FC-28V/FC-20X をご使用のお客様へ 部品変更に伴う仕様変更のご案内（世代番号 S → T）

この度、2006 年 2 月 20 日にご案内しました「FC98-NX シリーズ FC-28V/20X 生産期間延長」と、FC98-NX シリーズの特長であります長期安定供給を行うため、下記の変更を実施いたしますので以下にご案内申し上げます。

【変更後：世代番号 T 以降】

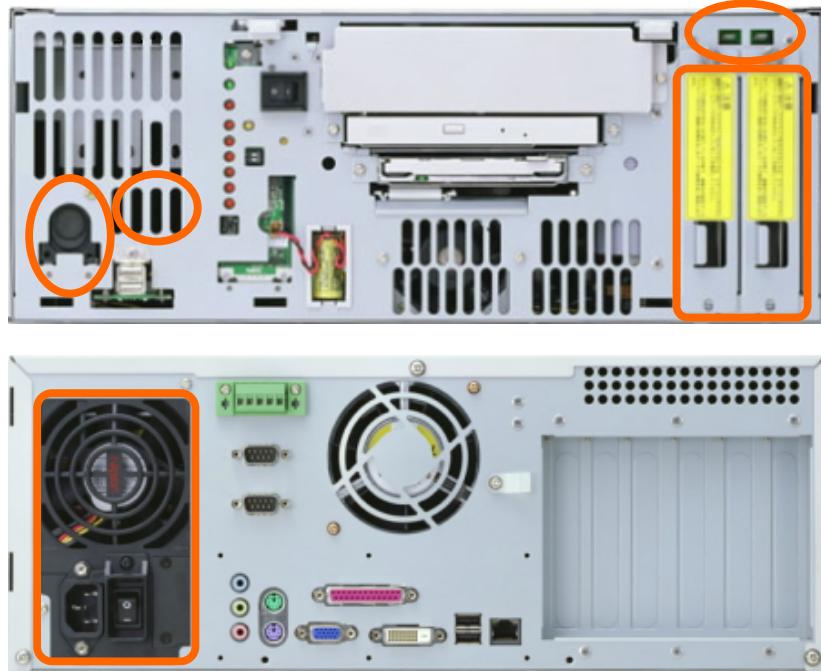
- 世代番号変更（S → T）
- 電源ユニット変更（消費電力が変更となります）

- ・色 : メッキ
- ・消費電力

モデル	FC-28V			FC-20X		
	ミラーリング	シングル	ディスクレス	ミラーリング	シングル	ディスクレス
消費電力	約 150W	約 140W	約 132W	約 125W	約 115W	約 107W
最大拡張時		約 330W			約 305W	
エネルギー消費効率	P 区分 (0.0006)			P 区分 (0.0008)		
皮相電力	約 153VA	約 143VA	約 135VA	約 128VA	約 117VA	約 109VA
最大拡張時		約 359VA			約 332VA	
発熱量	約 540KJ	約 504KJ	約 475.2KJ	約 450KJ	約 414KJ	約 385.2KJ
最大拡張時		約 1188KJ			約 1098KJ
